本原浜岡発第 107 号

浜岡原子力発電所 2 号原子炉  
廃止措置計画変更認可申請書

浜岡原子力発電所2号原子炉廃止措置計画認可申請書変更前後比較表【本文五】

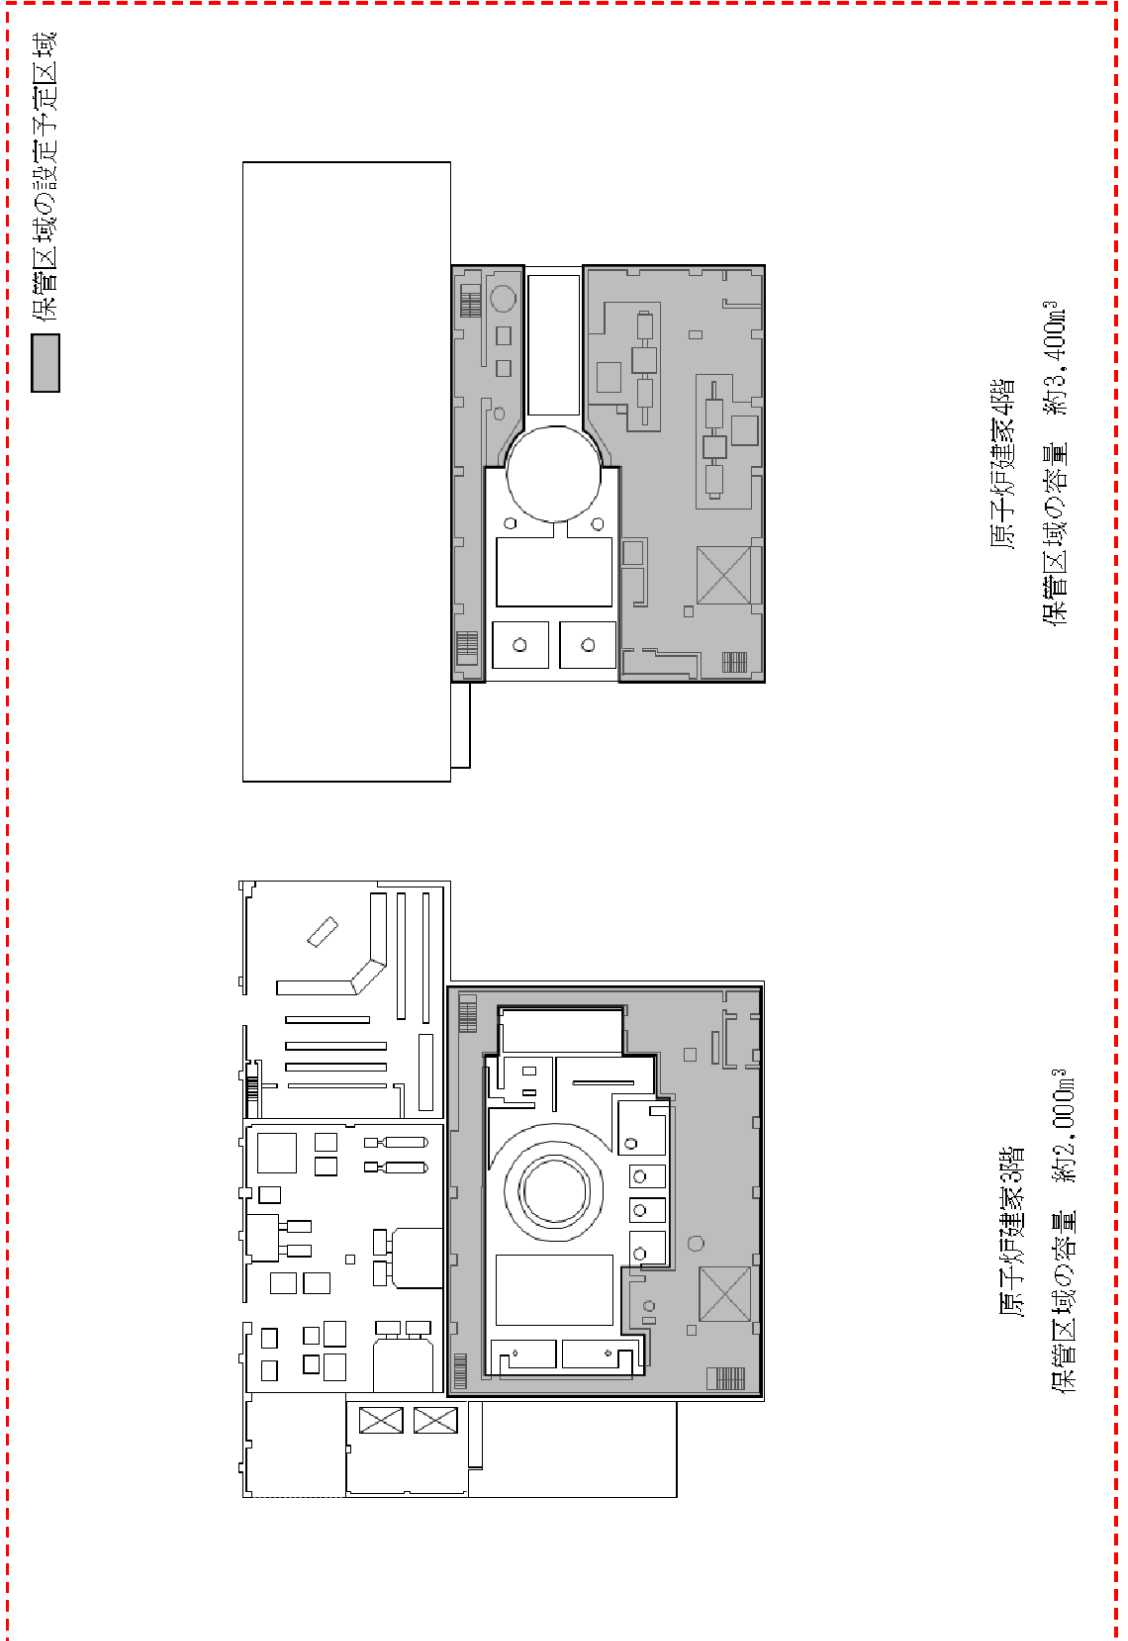
変更前	変更後	理由
<div data-bbox="231 352 362 766" style="border: 1px solid black; padding: 5px;"> <p>管理区域 汚染のおそれのない管理区域 保管区域の設定予定区域</p>  </div>  <p style="text-align: center;">原子炉建家地下1階</p>  <p style="text-align: center;">原子炉建家地下2階</p> <p style="text-align: center;">保管区域の容量 約 3,200m<sup>3</sup></p> <p style="text-align: center;">図 10-7 (1) 保管区域の設定予定区域図 (1号炉原子炉建家地下2階, 地下1階)</p>	<div data-bbox="1400 325 1439 682" style="border: 1px solid black; padding: 5px;"> <p>保管区域の設定予定区域</p>  </div>  <p style="text-align: center;">原子炉建家地下1階</p> <p style="text-align: center;">保管区域の容量 約 5,900m<sup>3</sup></p>  <p style="text-align: center;">原子炉建家地下2階</p> <p style="text-align: center;">保管区域の容量 約 9,400m<sup>3</sup></p> <p style="text-align: center;">図 10-7(1) 保管区域の設定予定区域図 (1号炉原子炉建家地下2階, 地下1階)</p>	<ul style="list-style-type: none"> <li>・原子炉領域周辺設備の解体撤去計画の変更 (保管区域の設定予定区域の追加)</li> <li>・記載の適正化 (記載の明確化)</li> </ul>

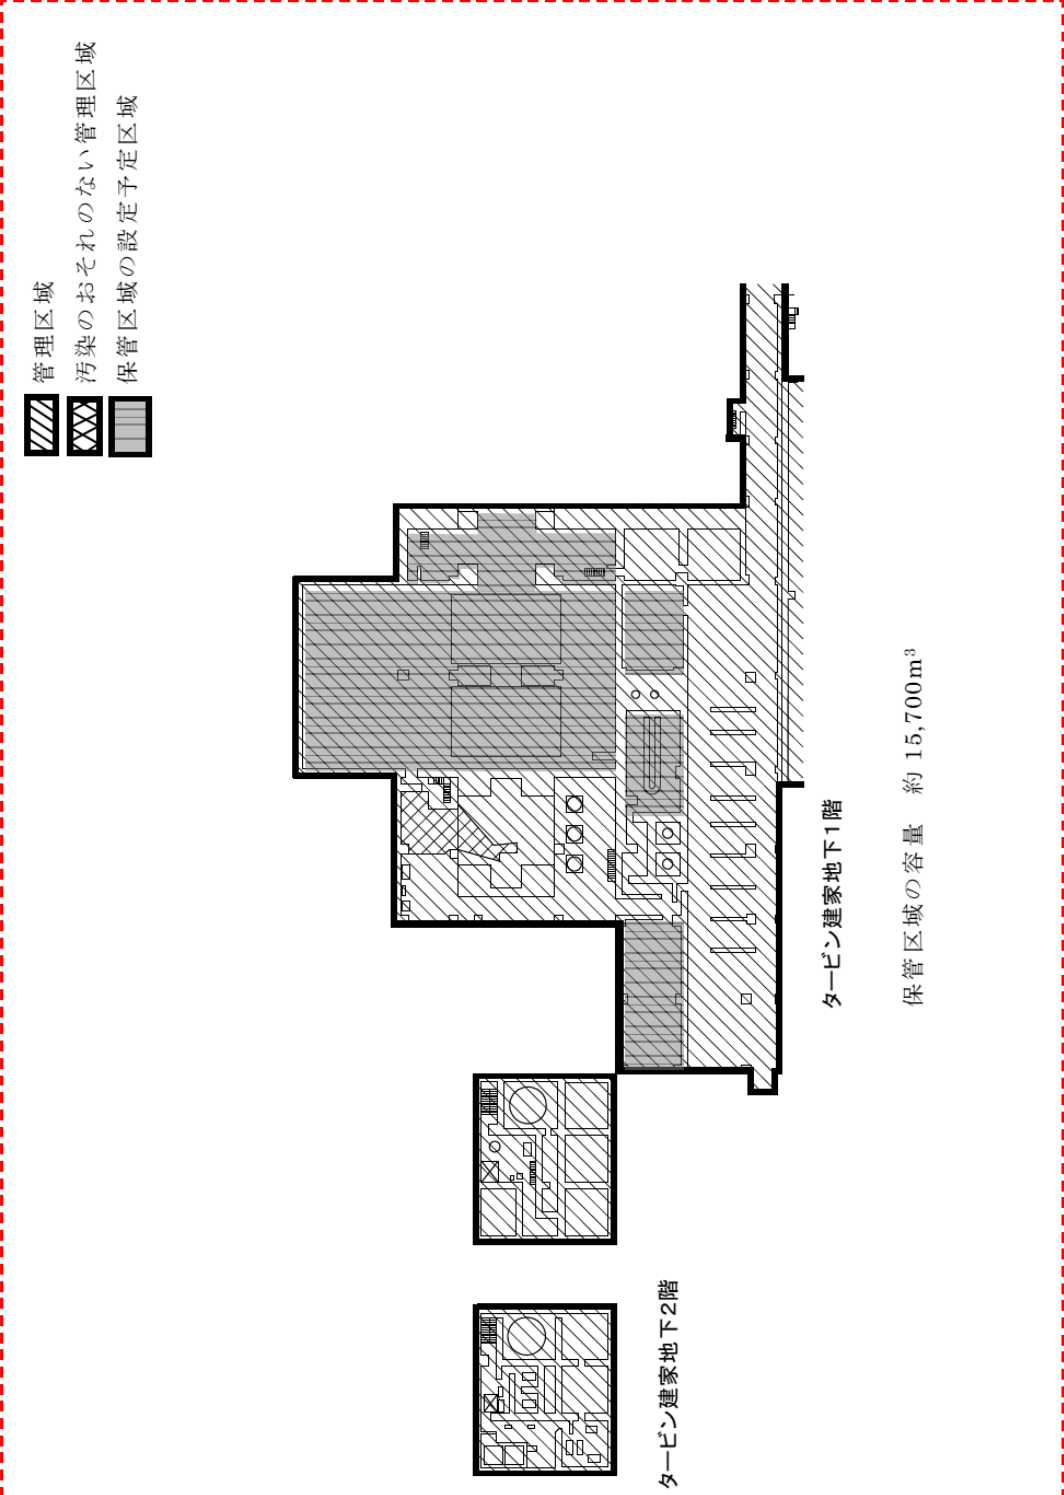
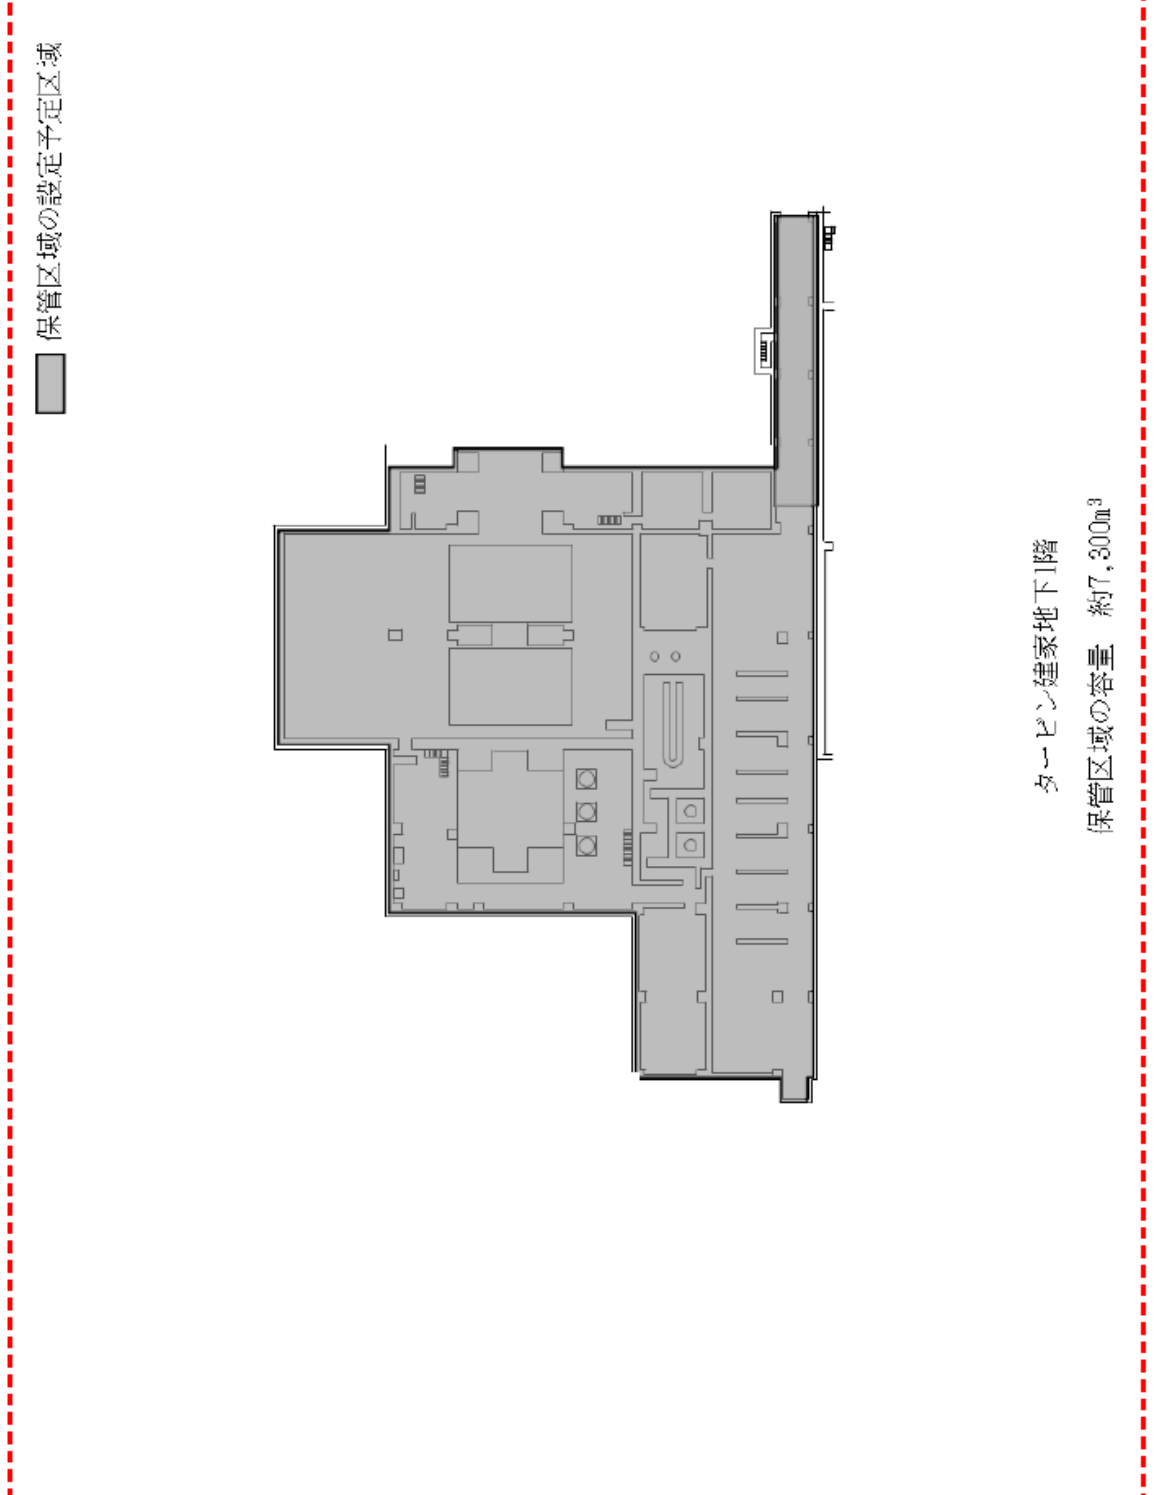
変更前	変更後	理由
	<div style="text-align: center;"> <p>保管区域の設定予定区域</p> <p>原子炉建家2階 保管区域の容量 約4,100m<sup>3</sup></p> <p>原子炉建家1階 保管区域の容量 約10,700m<sup>3</sup></p> <p>図 10-7(2) 保管区域の設定予定区域図 (1号炉原子炉建家1階, 2階)</p> </div>	<ul style="list-style-type: none"> <li>原子炉領域周辺設備の解体撤去計画の変更 (保管区域の設定予定区域の追加)</li> </ul>

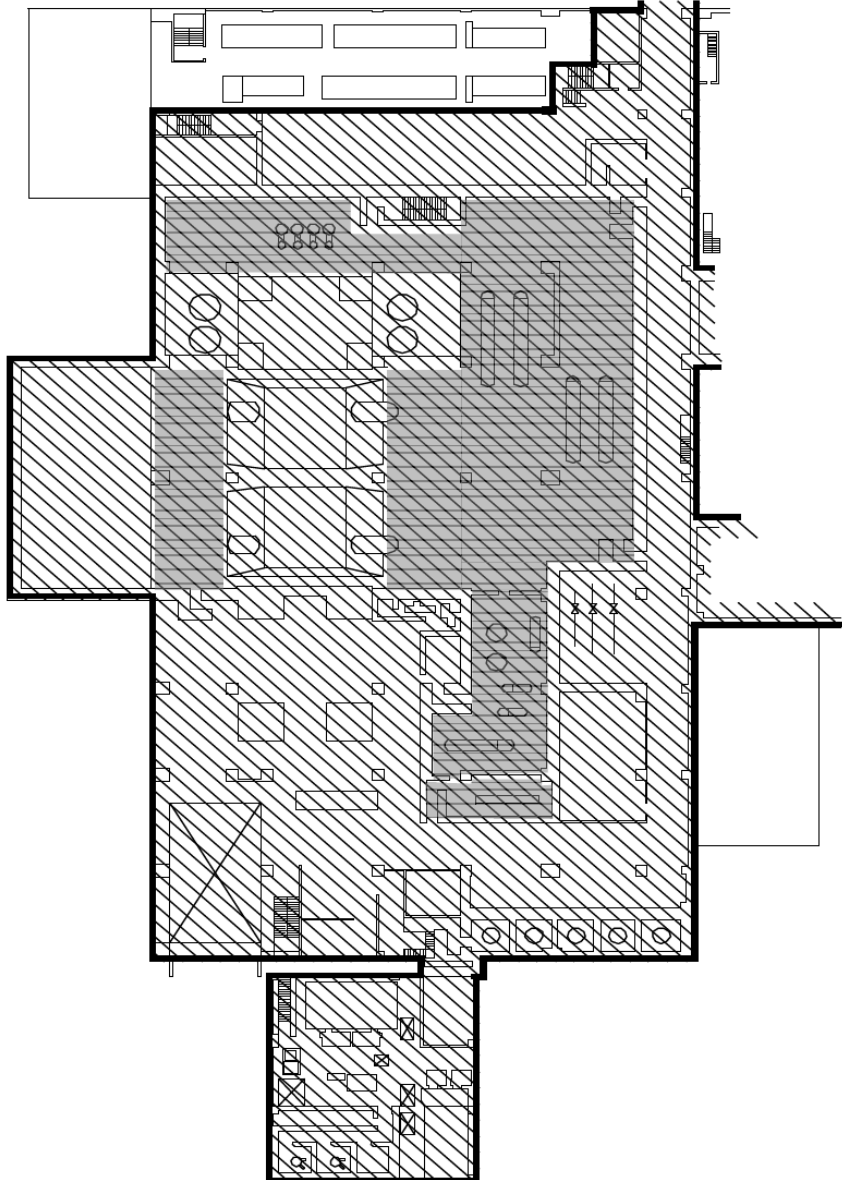
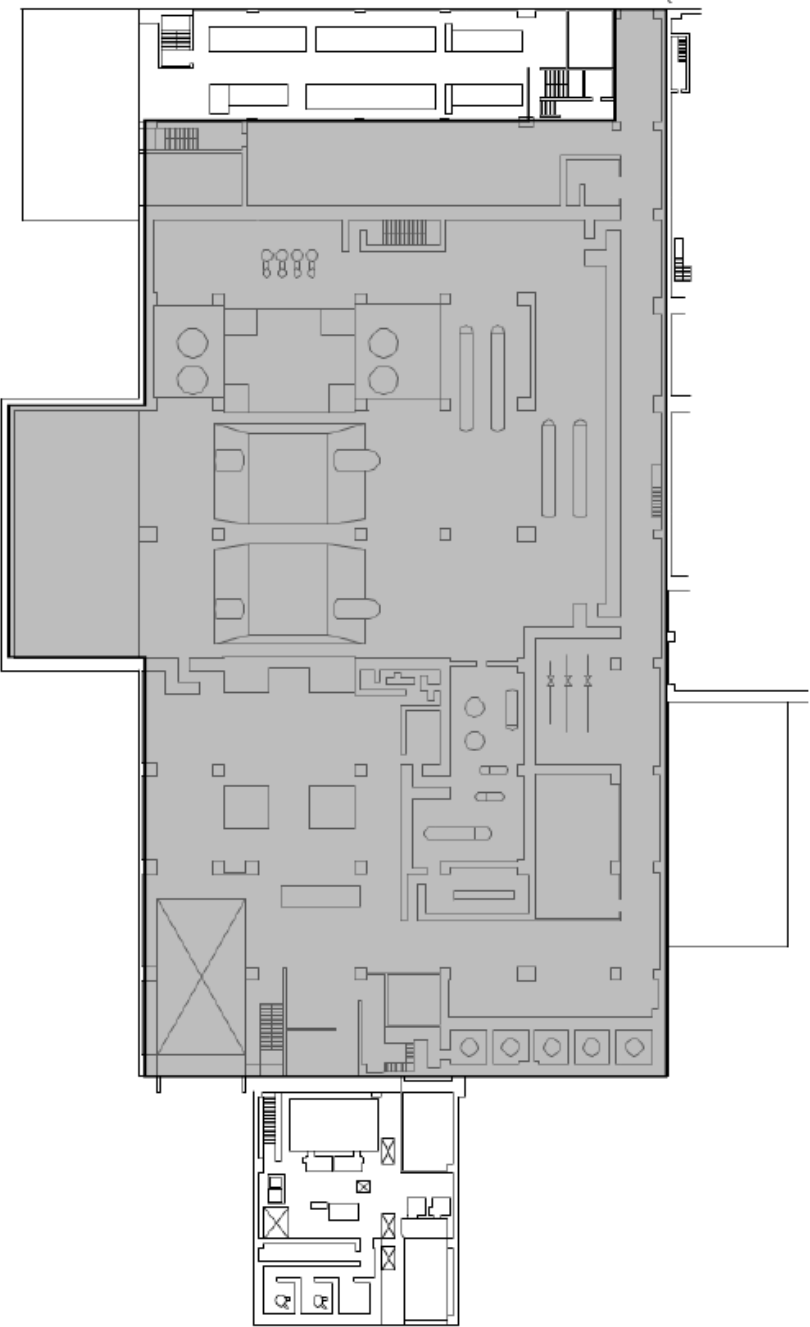
変更前	変更後	理由
 <p>管理区域 汚染のおそれのない管理区域 保管区域の設定予定区域</p> <p>タービン建家地下2階 タービン建家地下1階 保管区域の容量 約15,700m<sup>3</sup></p> <p>図10-7(2) 保管区域の設定予定区域図 (1号炉タービン建家地下2階, 地下1階)</p>	 <p>保管区域の設定予定区域</p> <p>タービン建家地下1階 保管区域の容量 約7,300m<sup>3</sup></p> <p>図10-7(4) 保管区域の設定予定区域図 (1号炉タービン建家地下1階)</p>	<ul style="list-style-type: none"> <li>原子炉領域周辺設備の解体撤去計画の変更 (保管区域の設定予定区域の追加)</li> <li>記載の適正化 (記載の明確化)</li> </ul>

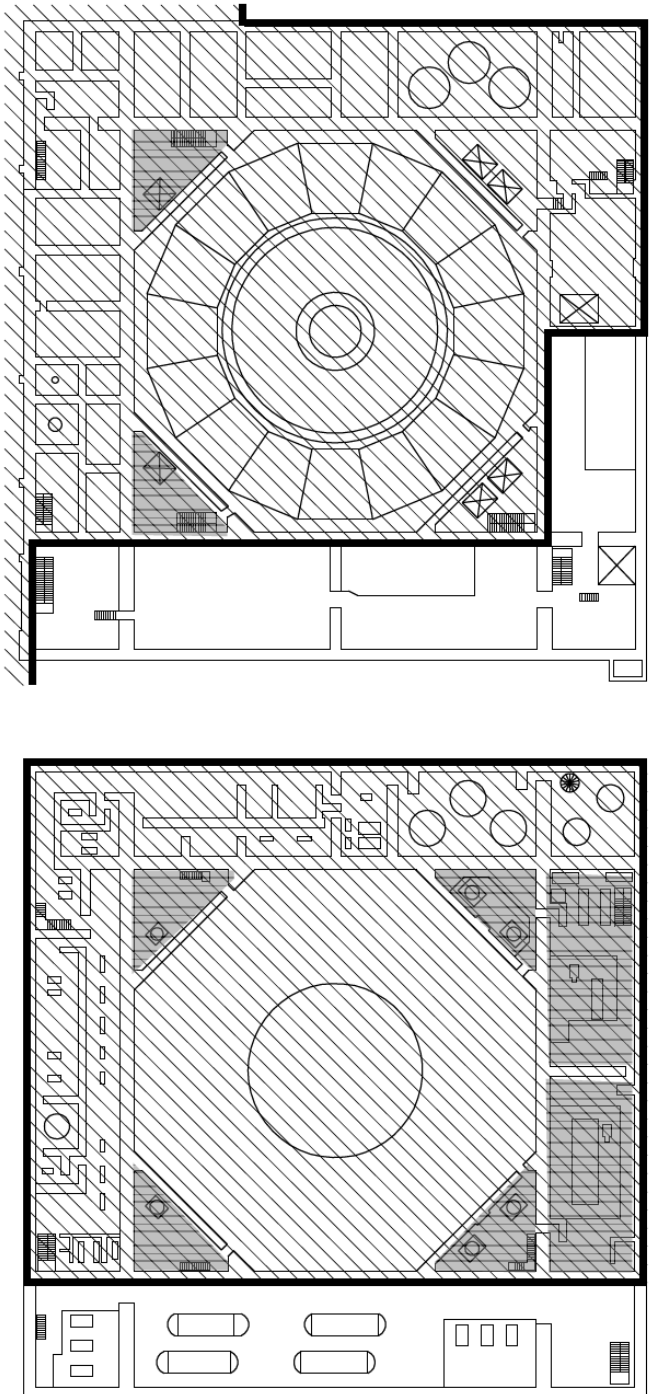
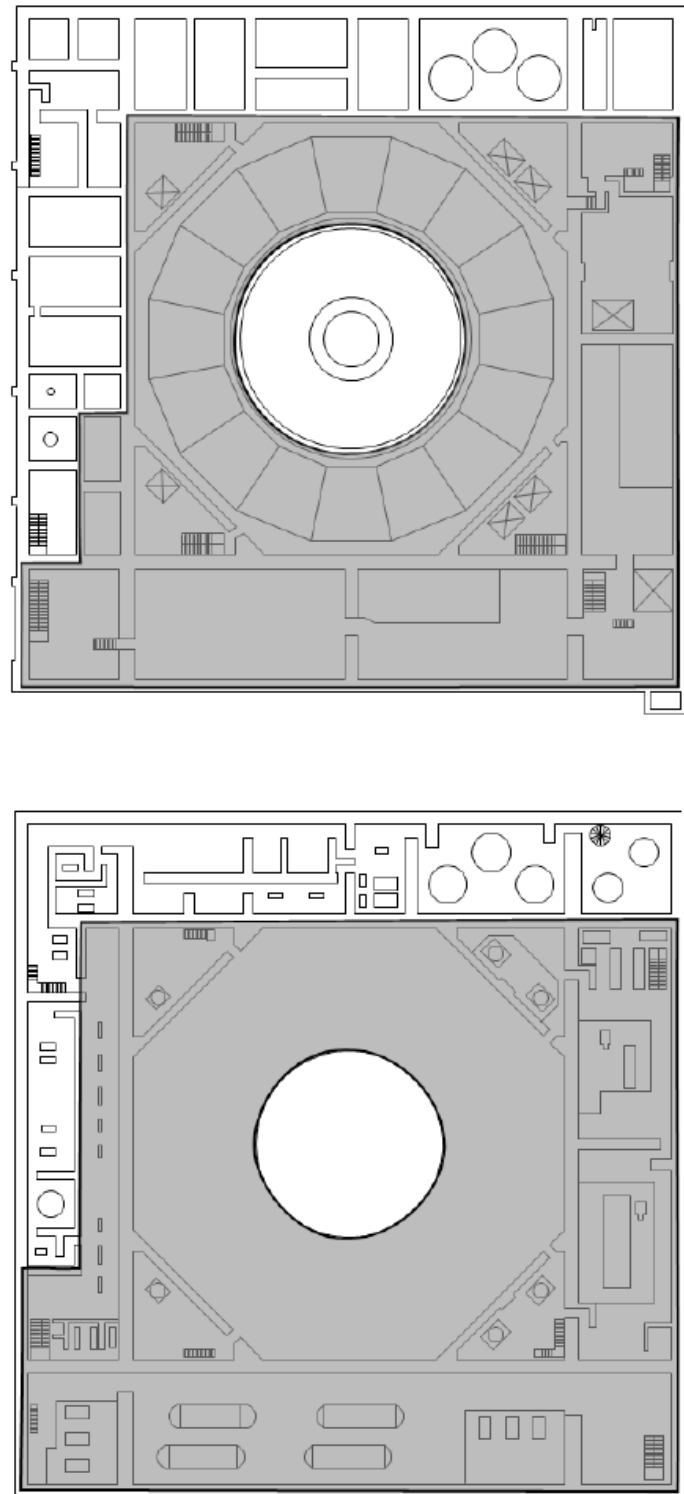
変更前	変更後	理由
 <p>管理区域 汚染のおそれのない管理区域 保管区域の設定予定区域</p> <p>タービン建家中2階</p> <p>タービン建家1階</p> <p>保管区域の容量 約 3,600m<sup>3</sup></p> <p>図 10-7 (3) 保管区域の設定予定区域図 (1号炉タービン建家1階, 中2階)</p>	 <p>保管区域の設定予定区域</p> <p>タービン建家1階</p> <p>保管区域の容量 約13,100m<sup>3</sup></p> <p>図 10-7(5) 保管区域の設定予定区域図 (1号炉タービン建家1階)</p>	<ul style="list-style-type: none"> <li>原子炉領域周辺設備の解体撤去計画の変更 (保管区域の設定予定区域の追加)</li> <li>記載の適正化 (記載の明確化)</li> </ul>
